AMENDEMENT: Bouwhoogten beperken

Voorstel nr: Agendapunt 7 (nr 50834b)

Onderwerp: Bestemmingsplan Maaslandse Zoom

De raad van de gemeente Midden-Delfland in vergadering bijeen d.d. 26 september 2023

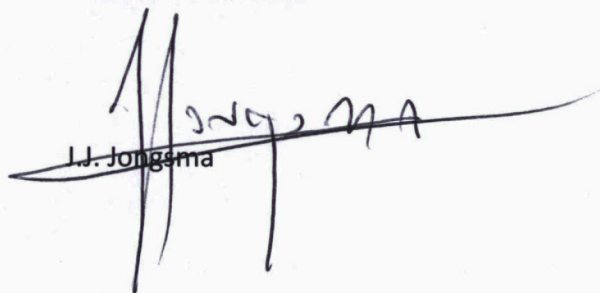
De plantekening te wijzigen in die zin dat

Dat het bouwvlak gelegen nabij de Lentizschool met aanduiding 13,5 / 17,5 wordt gewijzigd in 10,5 / 14,5 meter.

Met deze wijziging wordt differentiatie in hoogte vastgelegd en wordt voorkomen dat twee even hoge gebouwen worden gerealiseerd.
